**Urząd Miasta i Gminy we Wrześni**  
**ul. Ratuszowa 1**  
**62-300 Września**

dotyczy: postępowania prowadzonego w trybie podstawowym – art. 275 pkt 1 ustawy Pzp poniżej równowartości 5.538.000 euro dla zadania pn. Rewitalizacja Parku Miejskiego im. Dzieci Wrzesińskich we Wrześni w ramach projektu pn. „Rozwój zielono-niebieskiej infrastruktury w mieście Września w obszarze parku im. Dzieci Wrzesińskich oraz skweru przy ul. Harcerskiej w celu zwiększenia odporności na zmiany klimatu”.

Zamawiający, działając na podstawie art. 284 ust. 1 ustawy z dnia 11 września 2019 r. Prawo zamówień publicznych informuje, że w niniejszym postępowaniu wniesiono następujące pytania:

- przykładowa oprawa – wygląd

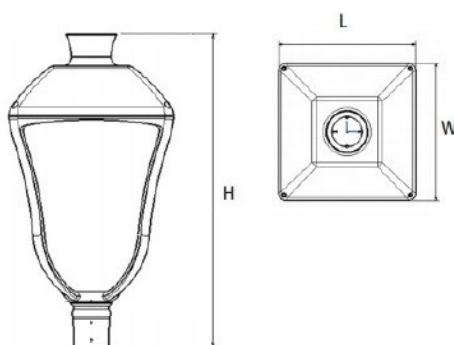
Proszę o podanie informacji odnośnie parametrów opraw oświetleniowych, w tym rodzaju oprawy, mocy oprawy, barwy światła, klasy szczelności oraz klasyfikacji wytrzymałości mechanicznej. Informacje te są niezbędne do przygotowania rzetelnej oferty.

Zamawiający informuje, że należy zastosować oprawę oświetleniową LED o parametrach:

- strumień świetlny 4170 lm, sprawność >120 lm/W, moc <35W, barwa światła około 4000K
- szczelność: IP 66,

- wytrzymałość IK08,
- klasa bezpieczeństwa II
- korpus wykonany z aluminium, malowane proszkowo czarny lub antracyt,
- materiał klosza – szkło hartowane płaskie,
- orientacyjne wymiary oprawy

W	L	H
373mm	373mm	704mm

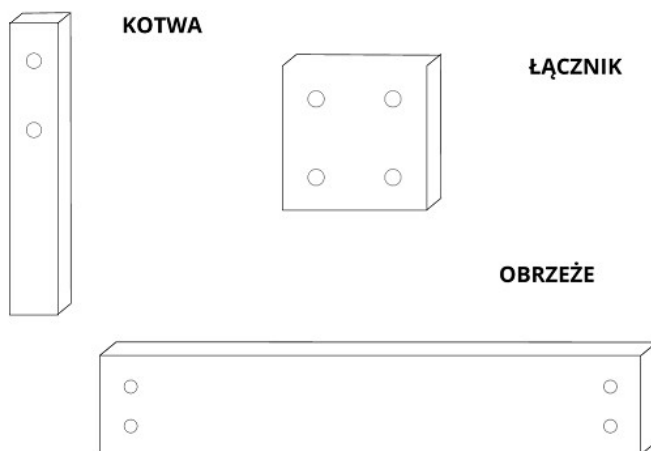
Proszę o wskazanie koloru na jaki mają zostać pomalowane balustrady na mostkach – opis PAB wskazuje na kolor RAL 6007, natomiast rys. A-06 i A-07 wskazują na kolor RAL 6003.

Zamawiający informuje, że balustrady na remontowanych mostkach mają być pomalowane na kolor RAL 6003, jak wskazano na rysunkach nr A-06 i A-07.
